Uw kenmerk
Ons kenmerk 201106756
Bijlage(n) Figuren 1 t/m 4
Onderwerp Balkons en geluid De Zevenster

Naar aanleiding van de zienswijzen heeft de Milieudienst onderzocht wat de mogelijkheden zijn van de combinatie van een geluidsbelast balkon in combinatie met een gemeenschappelijke buitenruimte. Tevens geeft deze memo een onderbouwing van de te hanteren streefwaarden voor geluid op de gevel en binnenin het gebouw en hoe om te gaan met de aanwezige balkons binnen het bouwplan.

Figuur 1: Overzicht 1^e verdieping met schermen en vliesgevel.

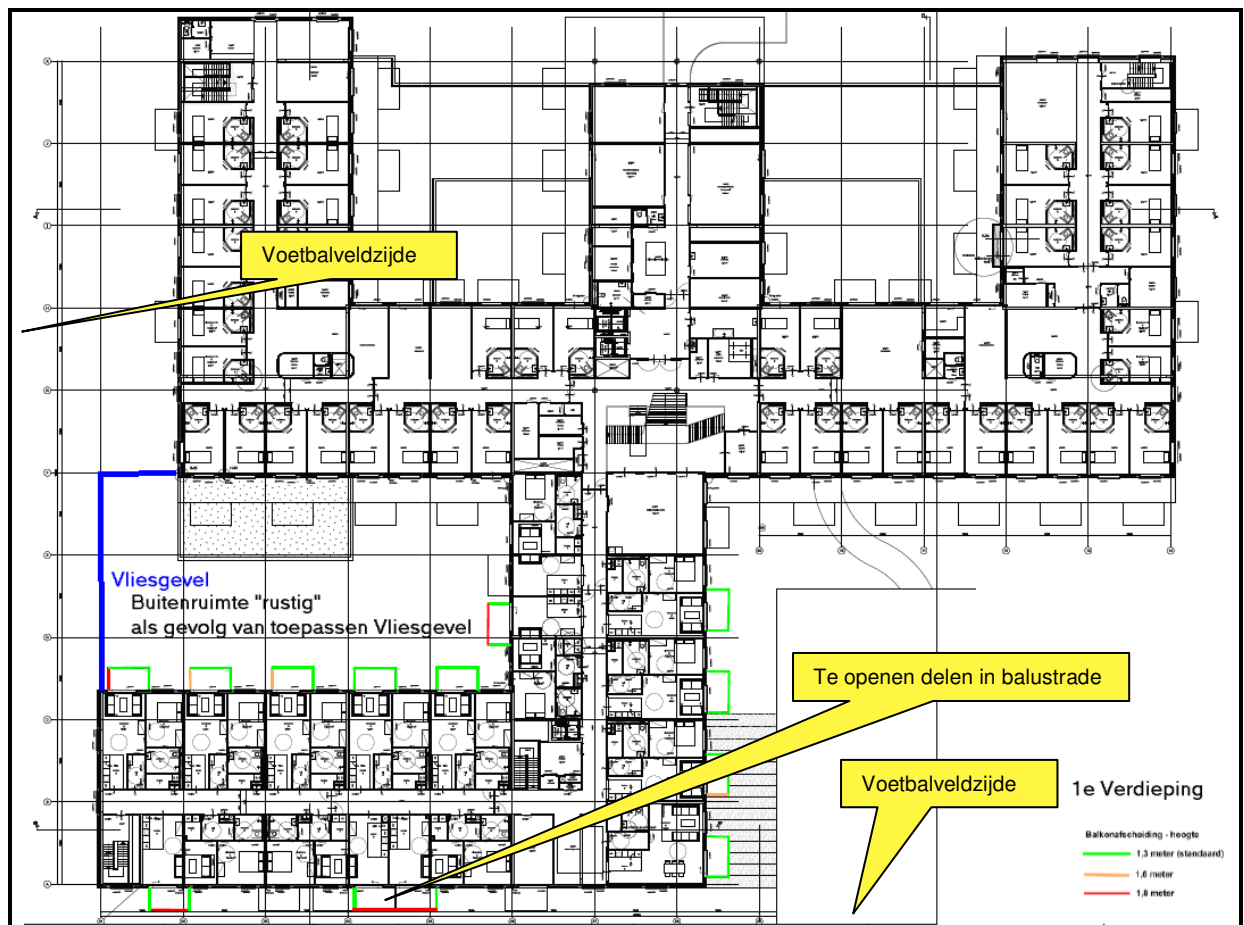
Uit de notitie van Cauberg-Huygen blijkt dat voor 29 balkons de balustraden over een hoogte van minimaal 1,6 meter deels of geheel dicht gezet dienen te worden om aan de streefwaarden te kunnen voldoen (zie figuren 1 tot en met 4).

Door een combinatie van vliesgevels en af te sluiten balkons kan een optimale situatie bereikt worden. In de figuren 1 en 2 is een overzicht gegeven van een mogelijke combinatie. In deze figuren zijn de door Cauberg-Huygen met rood aangegeven balkons aangegeven als balkon met te openen delen in de balustrade.

De Milieudienst is van mening dat het zinvoller is om het woon- en leefklimaat binnen het gehele gebouw gelijk te trekken aan de hand van (bijvoorbeeld) de onderstaande maatregelen (weergegeven in volgorde van wenselijkheid):

1. Geen balkons op de hoogst belaste locaties;
2. Vliesgevels;
3. Te openen delen in de balkons;
4. Combinatie van vliesgevels en te openen delen in balkons.
